### INTERPELACJA nr 1/2025

**dotyczy: projektowanej przez Wielkopolski Zarząd Dróg Wojewódzkich w Poznaniu odcinka drogi DW434 Kórnik – Mościenica z uwzględnieniem potrzeb Rodzinnego Ogrodu Działkowego w Mościenicy**

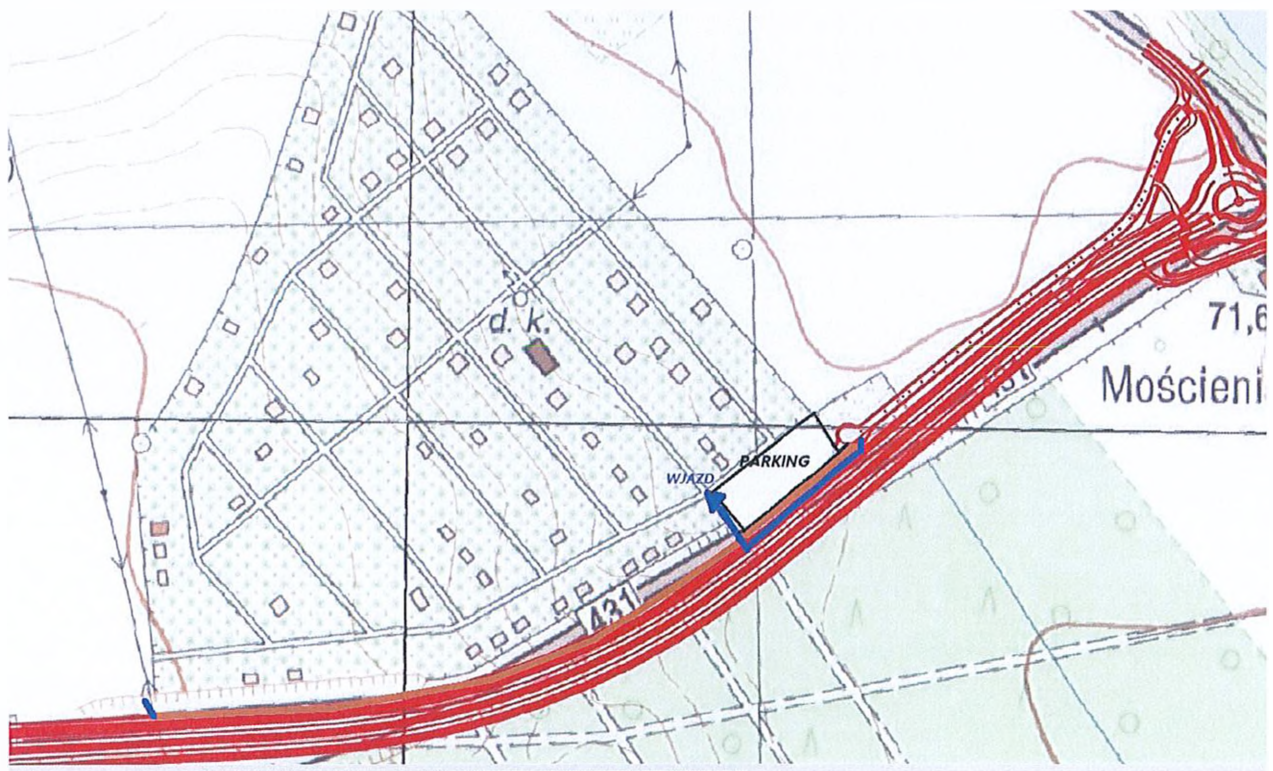
Według przedłożonej koncepcji dojazd do ROD ma przebiegać od planowanego ronda w Mościenicy i ma kończyć się na wysokości ogrodzenia ROD. Przejazd autami działkowców miałby odbyć się po terenie aktualnie niewielkiego parkingu, który musiałby jeszcze dodatkowo zmieścić ścieżkę pieszo-rowerową.

Działkowcy postulują, by nie zmniejszać terenu parkingu (własność ROD); parking jest niezbędny do prawidłowego funkcjonowania ogrodu, dodatkowo na tym terenie znajdują się kontenery na odpady, które są regularnie opróżniane, a także rów odparowujący wodę opadową. (PARKING zaznaczony kolorem białym). Najlepszym rozwiązaniem byłoby nieznaczne odsunięcie od ROD „w stronę lasu” przebiegu nowej trasy nr 434. Pozwoliłoby to na znalezienie miejsca, nie tylko na zachowanie parkingu w obecnym kształcie, zachowanie

przebiegu ścieżki pieszo-rowerowej, ale również na zaplanowanie WJAZDU na teren ogrodu przebiegający po obecnym odcinku, który nie zakłócałby aktualnego przebiegu dojazdu do działek. Ten wariant w nieznacznym stopniu ingerowałby w teren ogrodu i jest w pełni akceptowany przez działkowców (na mapce zaznaczyłem WJAZD do ogrodu kolorem niebieskim). Taki przebieg byłby bardzo korzystny nie tylko dla działkowców i ich rodzin oraz gości, mieszkańców MiG Kórnik, a także dla użytkowników nowej drogi wojewódzkiej.

Działkowcy mają również pytania np. gdzie i jak będzie przebiegała ścieżka pieszo-rowerowa od działek ROD w kierunku ronda w przebiegu DW 434 i DW 431 oraz czy zaplanowano na nowym odcinku planowanej trasy montaż ekranów dźwiękochłonnych?
